**POR MEDIO DEL CUAL SE NO SE APRUEBA UN OBRA HIDRÁULICA y SE ADOPTAN OTRAS DETERMINACIONES**

Que, en virtud del control y seguimiento, se realizó visita el 10 de mayo del 2024 y se procedió a la evaluación de la información, de la cual se generó el **Informe Técnico N° IT-05571 del 23 de agosto del 2024**, dentro del cual se establecieron las siguientes conclusiones:

Ilustración N° 1. Comparativo de coordenadas de localización de solicitud del trámite Vs. Coordenadas tomadas en campo

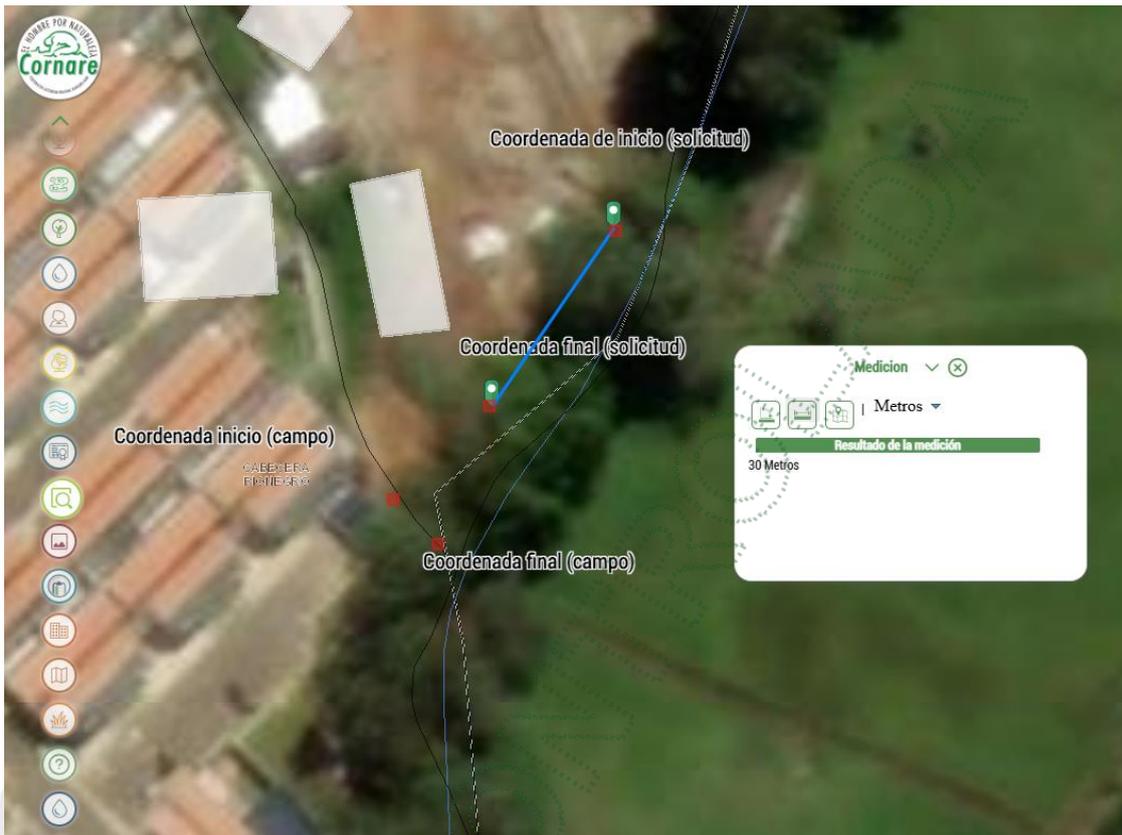
1. Las coordenadas de localización de inicio y fin del muro en gaviones presentadas dentro del trámite en el radicado CE-19383-2022 del 2 de diciembre del 2022, difieren de las coordenadas tomadas en campo, por lo que se comparan en el SIG Corporativo (ilustración N°1) para dar claridad de la diferencia mencionada

1. Las coordenadas de localización de inicio y fin del muro en gaviones presentadas dentro del trámite en el radicado CE-19383-2022 del 2 de diciembre del 2022, difieren de las coordenadas tomadas en campo, por lo que se comparan en el SIG Corporativo (ilustración N°1) para dar claridad de la diferencia mencionada

Ilustración N° 3. Detalle muro en gaviones presentado en la solicitud del trámite

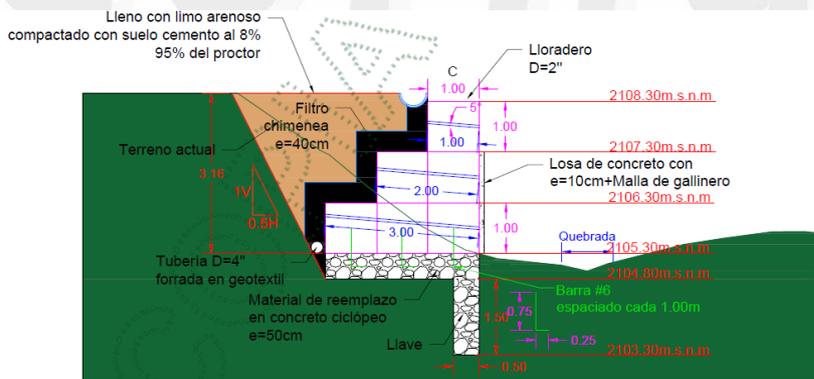
2. El muro en gaviones construido presenta características técnicas distintas a las autorizadas en el permiso, en cuanto a sus dimensiones de altura y longitud, no se observa en campo la losa de concreto de  $e=10\text{ cm}$  en las primeras dos hileras de gavión para una altura de  $2.0\text{ m}$ , solo se identifica en la primera hilera y se adiciona una más para una altura total de muro en  $4.0\text{ m}$ , en cuanto al ancho solo fue posible verificar el ancho menor de  $1.0\text{ m}$ , además no se observó la implementación de los lloraderos con tubería de  $\varnothing=2''$  indicados en planos, lo cual se puede apreciar en la Ilustración N° 3 y la Fotografía N°3

2. El muro en gaviones construido presenta características técnicas distintas a las autorizadas en el permiso, en cuanto a sus dimensiones de altura y longitud, no se observa en campo la losa de concreto de  $e= 10$  cm en las primeras dos hileras de gavión para una altura de 2.0 m, solo se identifica en la primera hilera y se adiciona una más para una altura total de muro en 4.0 m, en cuanto al ancho solo fue posible verificar el ancho menor de 1.0 m, además no se observó la implementación de los lloraderos con tubería de  $\varnothing=2$ ” indicados en planos, lo cual se puede apreciar en la Ilustración N° 3 y la Fotografía N°3

**ARTÍCULO CUARTO: ADVERTIR** a la sociedad **INMOBILIARIA CONSTRUCTORA SERVING S.A.S.**, representada por su Gerente Suplente por la señora **OLGA LUCIA FOX URREGO**, que **DE MANERA INMEDIATA** debe tramitar la modificación la ocupación de cauce autorizada mediante Resolución N° RE-00856 del 14 de marzo de 2024, de acuerdo a lo evidenciado en campo en cuanto a las diferencias en las coordenadas de localización y las características técnicas de la obra N°1 e Incluir la obra de cruce vial, tubería de Ø=36" para la descarga de aguas lluvias del proyecto, sobre el afluente 2, que descarga a la quebrada San Antonio, la cual se encuentra implementada actualmente, considerando lo descrito en el ARTICULO SEPTIMO Resolución RE-00856-2024 del 14 de marzo de 2024

Ilustración N° 4. Modelación hidráulica presentada en radicado CE-14638-2024, bajo condiciones sin obra.

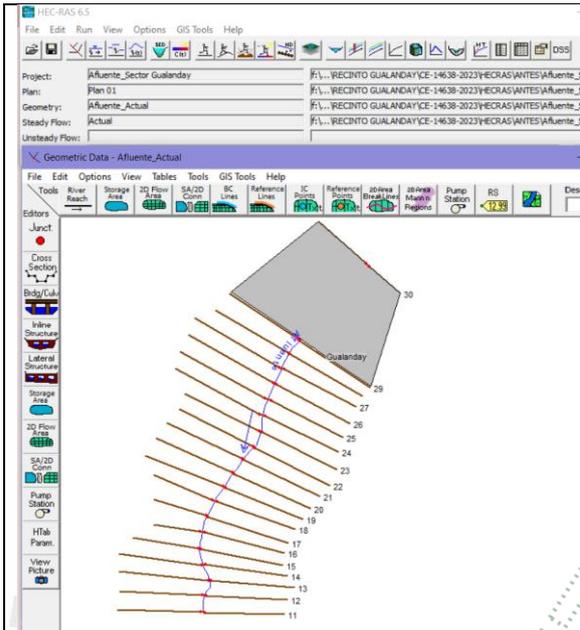
Al verificar las tres modelaciones, se evidencia que estas son idénticas, es decir que no existe información diferente a la que ya había sido evaluada en el marco de permiso de ocupación de cauce, sin embargo, se presenta en las ilustraciones N°4,5,6,7 y 8 las geometrías de las tres modelaciones aportadas a fin de validar lo referenciado en el informe técnico N° IT-01246-2024 del 07 de marzo de 2024, que evalúa el trámite ambiental y del cual se genera la actuación jurídica Resolución RE-00856-2024 del 14 de marzo de 2024, mediante la cual en su Artículo Séptimo niega la obra en cuestión.

Se observa en las modelaciones anteriores bajo condiciones sin obra o actual y con obra implementada, que no se da respuesta a lo requerido por la Corporación en el Parágrafo del Artículo Séptimo Resolución RE-00856-2024 del 14 de marzo de 2024, en lo relacionado a presentar “modelación hidráulica en condiciones actuales para el afluente 2, con el fin de evaluar el comportamiento de parámetros hidráulicos como la lámina de agua y la velocidad, así como la información necesaria para la inclusión de una obra de disipación para la descarga propuesta”.

**ARTÍCULO SEGUNDO: NO ACOGER** a la sociedad **INMOBILIARIA CONSTRUCTORA SERVING S.A.S.**, representada por su Gerente Suplente por la señora **OLGA LUCIA FOX URREGO**, la información presentada en el Escrito Radicado N°CE-07630 del 08 de mayo de 2024, motivado a que verificar la modelación hidráulica presentada, y compararla con la información aportada en los Escritos Radicados N° CE-14638 del 12 de septiembre de 2023 y CE-00905 del 17 de enero de 2024, específicamente la modelación hidráulica del afluente 2, dentro del cual se localiza la obra N°2, Tubería de cruce de Ø=36" para la descarga de aguas lluvias del proyecto, se evidencia que estas son idénticas, es decir que no existe información diferente a la que ya había sido evaluada. se observa que en las modelaciones bajo condiciones sin obra o actual y con obra implementada, no se da respuesta a lo requerido por la Corporación en el parágrafo del artículo séptimo de la Resolución N°RE-00856 del 14 de marzo de 2024, en lo relacionado a presentar *"modelación hidráulica en condiciones actuales para el afluente 2, con el fin de evaluar el comportamiento de parámetros hidráulicos como la lámina de agua y la velocidad, así como la información necesaria para la inclusión de una obra de disipación para la descarga propuesta"*.
